zur Sitzung des Gestaltungsbeirats (GBR)

am Freitag, 25.10.2024, Remise, Mömpelgartstraße 28/1

TOP 1: Neubau Meiereistraße 1, Klinikum Ludwigsburg, Oststadt

ZAV - Zentrum für Ambulante Versorgung

Ansichten Gebäudekubatur im 3D-Modell, HWP, Sept. 2024

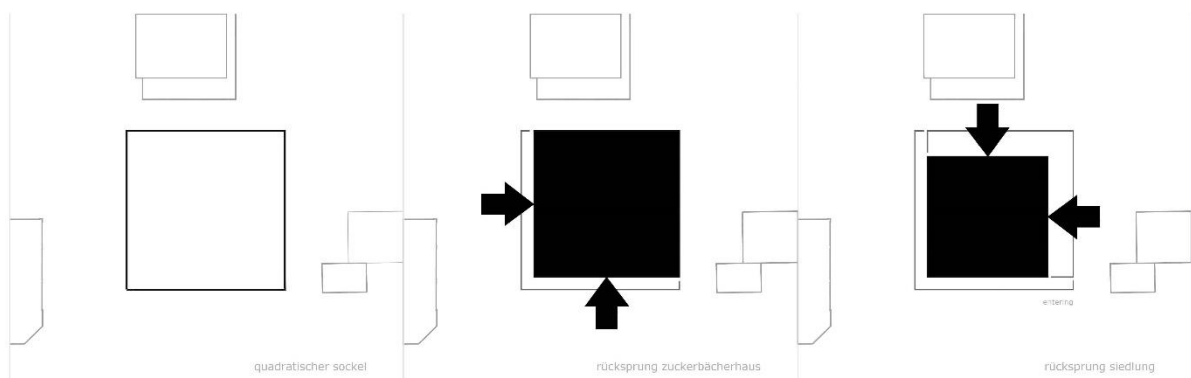
Selbst wenn, wie von Seiten der Vortragenden mitgeteilt wird, sich die Baumasse gegenüber dem Projekt vom 19.04.2024 verringert hat, erscheint dem Gestaltungsbeirat das dargestellte Bauvolumen zu groß und somit unvereinbar mit der städtebaulichen Situation. Es wird an dieser Stelle, an welcher der Rahmenplan „Klinikum Ludwigsburg“ – Grundlage für den Bebauungsplan – vier Vollgeschosse plus Staffeldachgeschoss vorsieht, ein sechsgeschossig erscheinendes Gebäude angeboten. Der Gestaltungsbeirat anerkennt das Bemühen durch die Rückstaffelung der oberen Geschosse, die vorhandene Baumasse verträglicher erscheinen zu lassen. Allerdings wird diese Staffelung von den Architekten derzeit noch eher formal hergeleitet (es handelte sich bei jedem Grundriss um ein Quadrat) als aus räumlich-städtebaulichen Überlegungen. Auch wirken die Proportionen (3:3) noch ungünstig. Die dargestellte Gliederung des Baukörpers schafft es derzeit noch nicht, einen angemessenen Übergang zum städtebaulichen Umfeld zu erzeugen. Hangaufwärts wird das Problem dadurch verschärft, dass – um eine noch höhere Grundstücksausnutzung zu ermöglichen – ein Graben zur Belichtung des Hanggeschosses erstellt wird, der die Harteneckstraße in „Dammlage“ versetzt und den Zwischenraum von Gehsteig- und Gebäudekante dem Straßenraum entzieht. Vielmehr sollte das Erdgeschoss auf die öffentliche Nähe entlang der Straße reagieren.

1. Baumasse verringern zugunsten des öffentlich zugänglichen Raumes. Dabei den bestehenden begrünten Vorplatz als Idee ins Neubaukonzept aufnehmen.
2. Auffindbarkeit und Aufenthaltsqualität des Einganges von der Klinikseite stärken.
3. Das Gebäude auf den „Stadtboden“ stellen und nicht in einen Belichtungsgraben.
4. Gliederung der Baumasse so, dass die Erscheinung der Baukörpergröße reduziert und die Integration in den Stadtraum gefördert wird.
5. Lochfassade weiterverfolgen und weiter differenzieren.

Lage Systemgrundrisse im Gebäudesockel, den Obergeschossen und dem Dachgeschoss, HWP, Sept. 2024

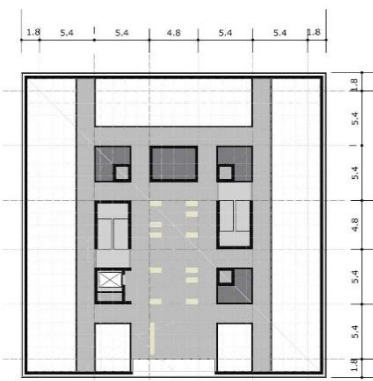
Dem Argument, das angebotene Atrium „ersetze“ den vom Gestaltungsbeirat am 19.04.2024 empfohlenen, angemessenen Vorplatz, wie von den Architekten vorgetragen, folgt der Gestaltungsbeirat nicht. Das Atrium kommt nur einer Teilöffentlichkeit zugute und vergrößert mit großer Sicherheit die umschlossene Baumasse zu Ungunsten der Öffentlichkeit und der städtebaulichen Integration, z. B. dem Verhältnis zum historischen „Zuckerbäckerhaus“.

Fassadenstudie Südansicht, HWP, Sept. 2024

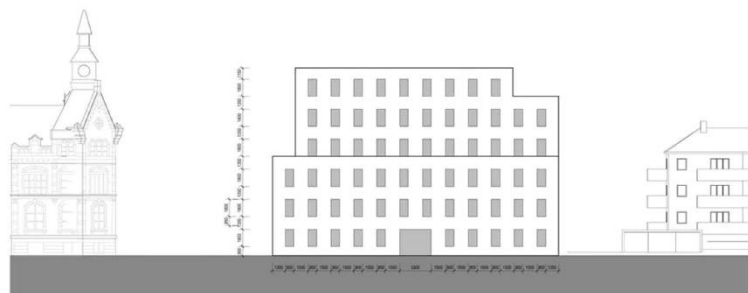
Die vorgeschlagenen Fassaden werden vom Gestaltungsbeirat, wie von den Architekten angeregt, als Typenstudien verstanden und als solche ausdrücklich begrüßt. In Anbetracht des städtischen Umfeldes und der vorherrschenden Maßstäblichkeit wird dabei die Variante Lochfassade einhellig bevorzugt. Der Gestaltungsbeirat bittet, diese Variante weiter zu entwickeln und zu differenzieren. Die Fassade kann in diesem Sinne die Frage der Integration des Baukörpers in das Umfeld möglicherweise unterstützen.
